# Boom Effect Analyse Bakkerstraat

# BEA: Bakkersstraat

Donderdag 16 mei 2024 is door Ing. C.P.M. Verstappen, European Tree technician, in opdracht van de gemeente Venlo een onderzoek uitgevoerd op de Bakkersstraat te Venlo ten behoeve van een Boom Effect Analyse. (BEA). Binnen het aangegeven gebied wordt overwogen om een tijdelijke maatschappelijke opvang te realiseren.

Figuur 3: Voorlopig ontwerp oktober 2024

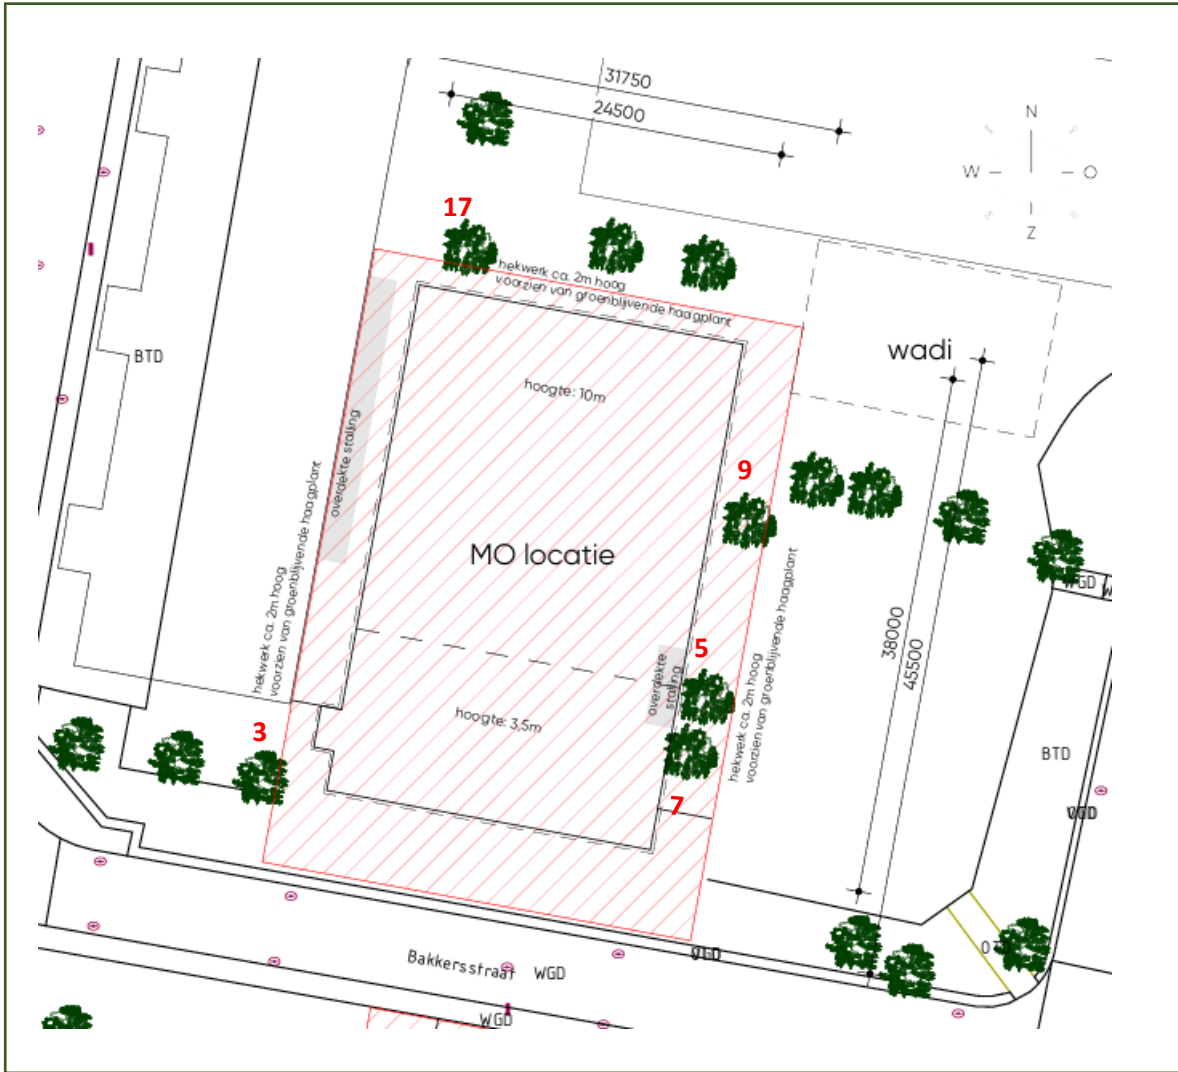
In de tekening van oktober 2024 is aangegeven dat een keerwand langs boom 3 (*Populus nigra*) komt te staan. Wanneer deze binnen 5 meter van de stam komt te staan, raken de werkzaamheden de kroonprojectie, maar vooral de boomwortels.

De drie populieren (*Populus nigra*) worden niet belemmert in hun duurzame groei, mits wegen, kabels en leidingen, gebouwen worden geprojecteerd binnen het groene gebied van figuur 2. Uit het aangepaste ontwerp van 16 oktober 2024 blijkt dat een keerwand en hekwerk op korte afstand van de boom komt te staan. Het hekwerk is geen probleem. Voor het plaatsen van de keerwand worden bodemwerkzaamheden uitgevoerd die het wortelpakket gaan raken. De boom dient dan gekapt te worden.

Boom 3 krijgt te maken met wortelshade als gevolg van het plaatsen van de keerwand. De boom kan niet gehandhaafd blijven en dient gekapt te worden.
